REDKOM - PARK HANDLOWY BIELSKO-BIAŁA

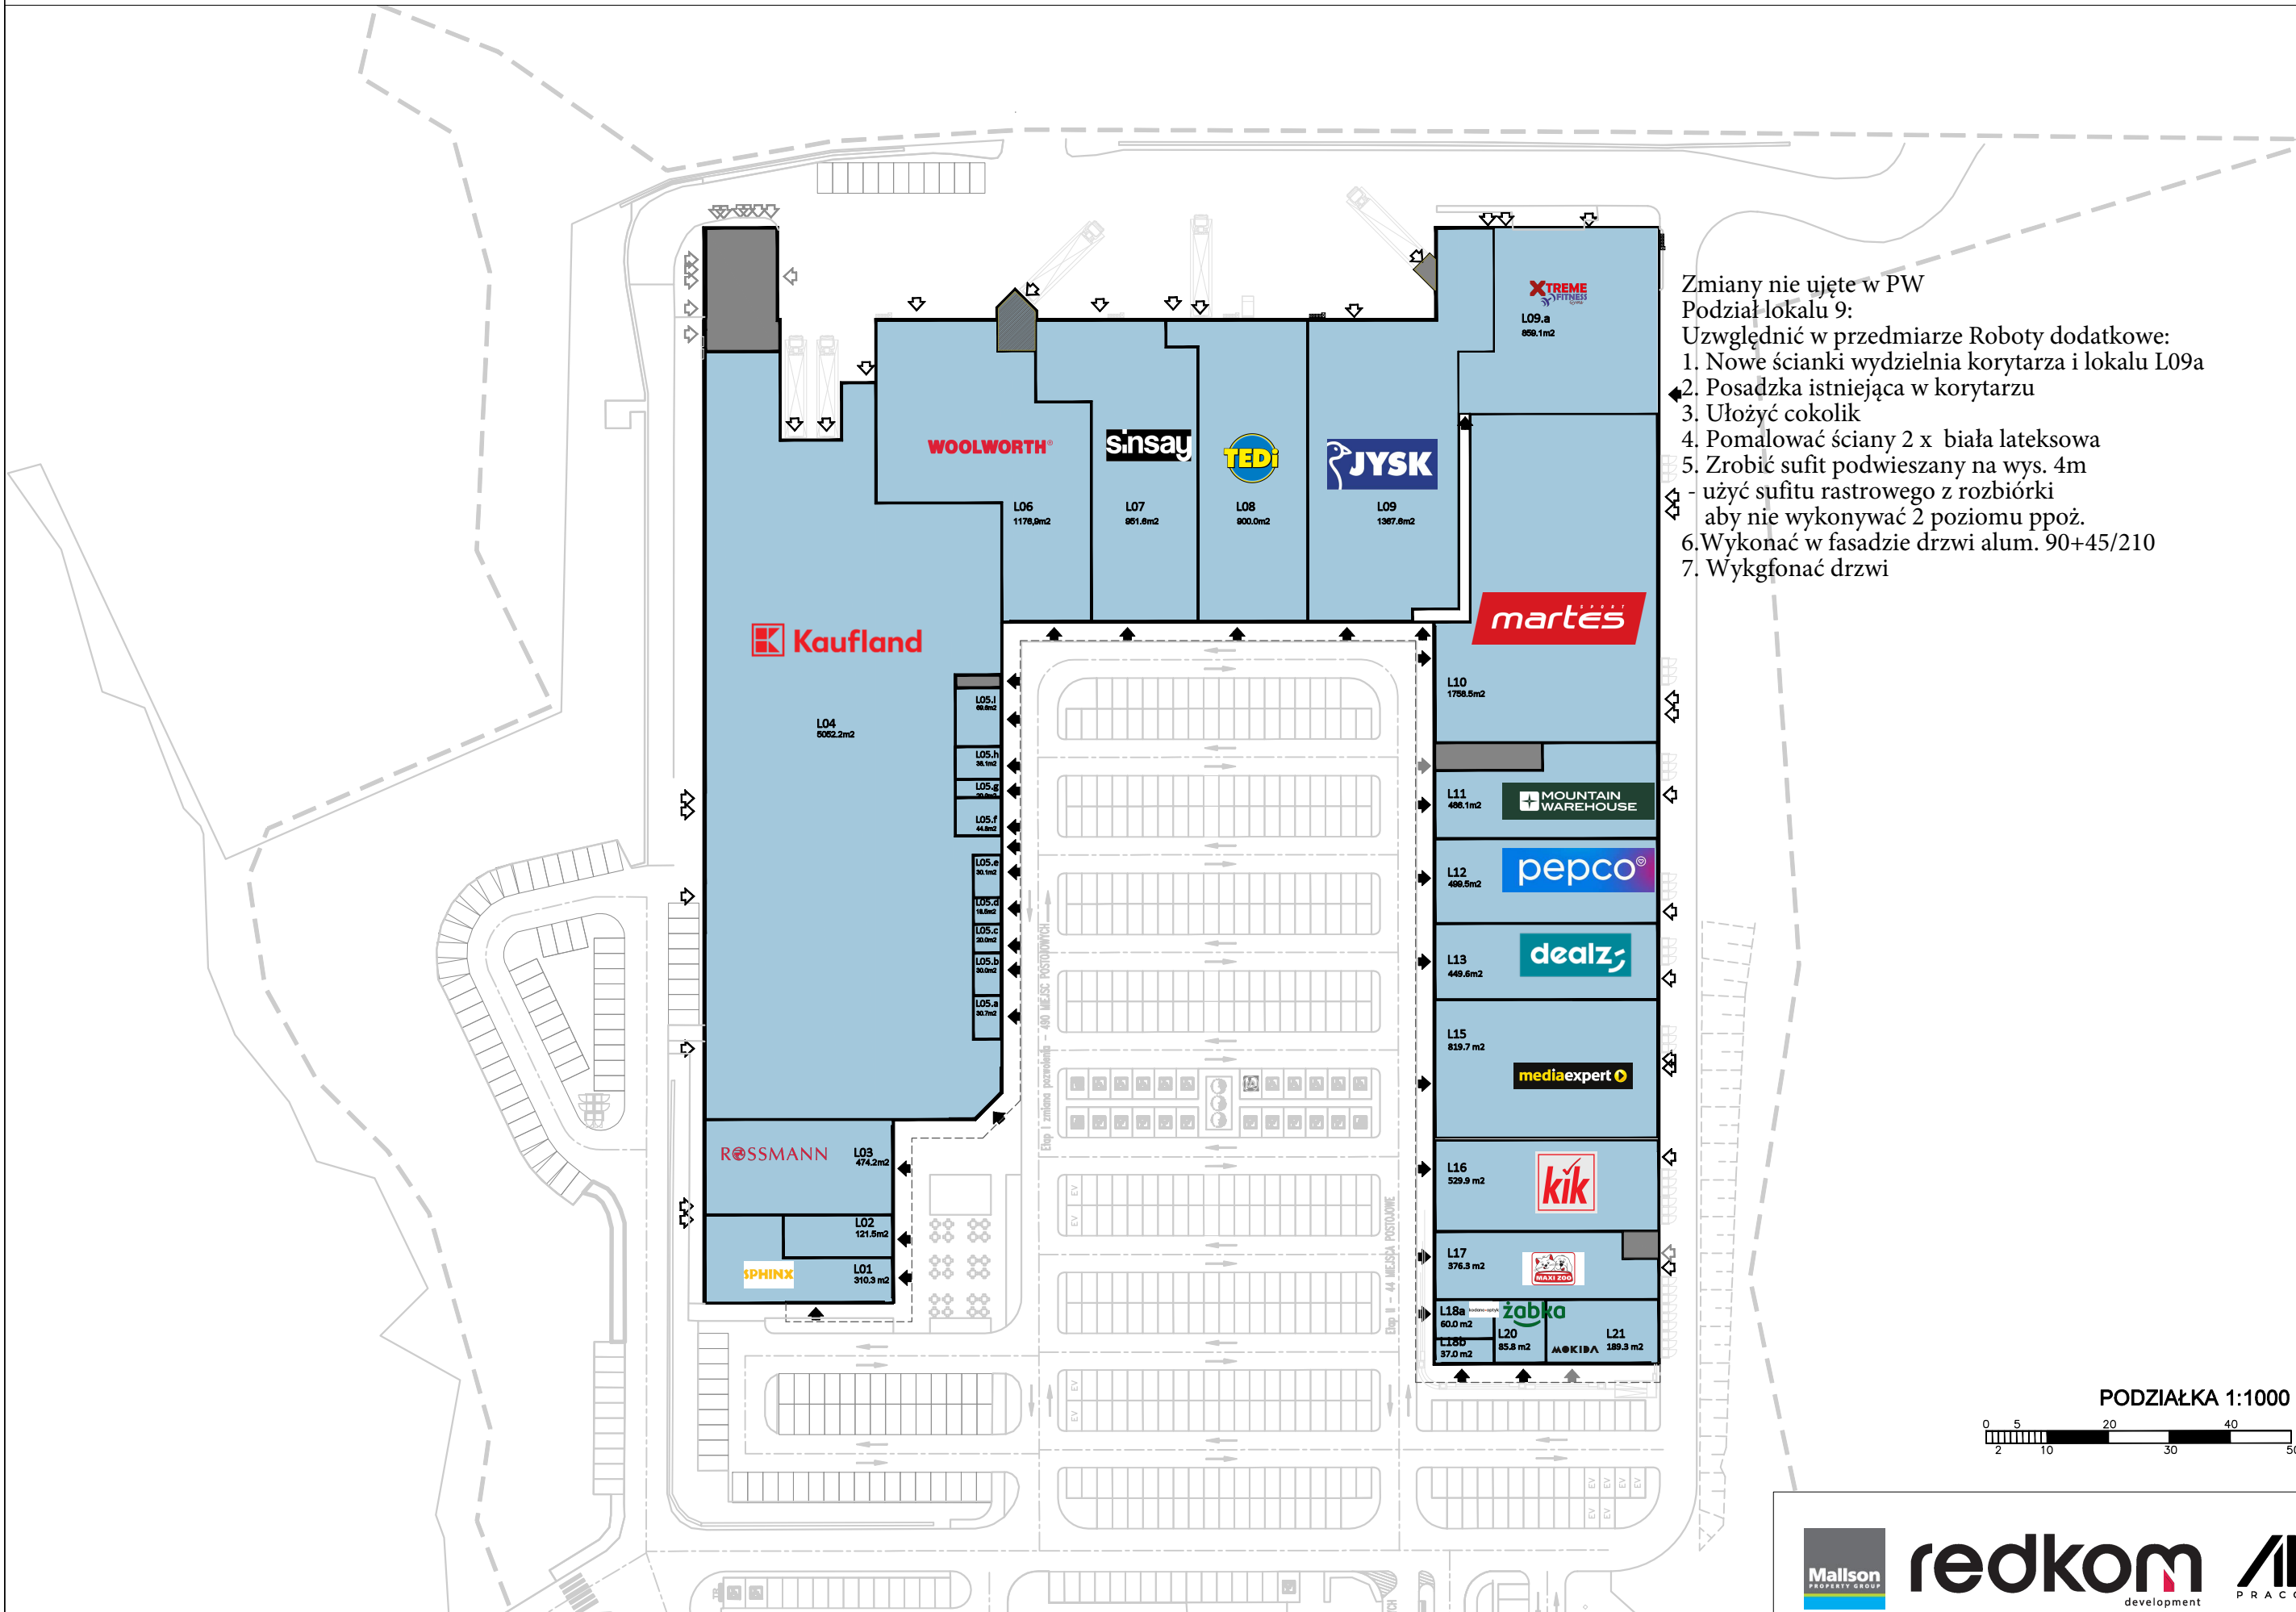
- Zmiany nie ujęte w PW
Podział lokalu 9:
Uzważyć w przedmiarze Roboty dodatkowe:
1. Nowe ścianki wydzielnia korytarza i lokalu L09a
 2. Posadzka istniejąca w korytarzu
 3. Ułożyć cokolik
 4. Pomalować ściany 2 x biała lateksowa
 5. Zrobić sufit podwieszany na wys. 4m
- użyć sufitu rastrowego z rozbiórki
aby nie wykonywać 2 poziomu ppoż.
 6. Wykonać w fasadzie drzwi alum. 90+45/210
 7. Wykafonować drzwi
